Document Technique d'Application

référence Avis Technique 5/05-1824*02 Add

Additif à l'Avis Technique 5/05-1824*V1

TRIXSEL V 210

Annexe 1 : Mode d'emploi du dynamomètre pour essai de pelage perpendiculaire

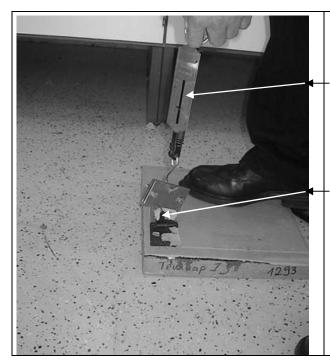
La lecture se fait directement sur l'échelle graduée de l'appareil en daN – ou kg -, et la valeur ainsi mesurée divisée par 10 donne une approximation grossière de la valeur de la contrainte de traction à rupture de l'éprouvette – exprimée en N/mm2 (ou MPa) -. Si l'on ajoute à cette lecture une observation de la trace laissée dans l'éprouvette – arrachement du support traduisant une rupture adhésive ou arrachement dans le revêtement traduisant une rupture cohésive -, on saura si on a mesuré la cohésion interne du support ou l'adhérence du revêtement à son support -. Dans le rapport d'essai – s'il y a rapport d'essai -, il est précieux d'indiquer la nature de la rupture observée.
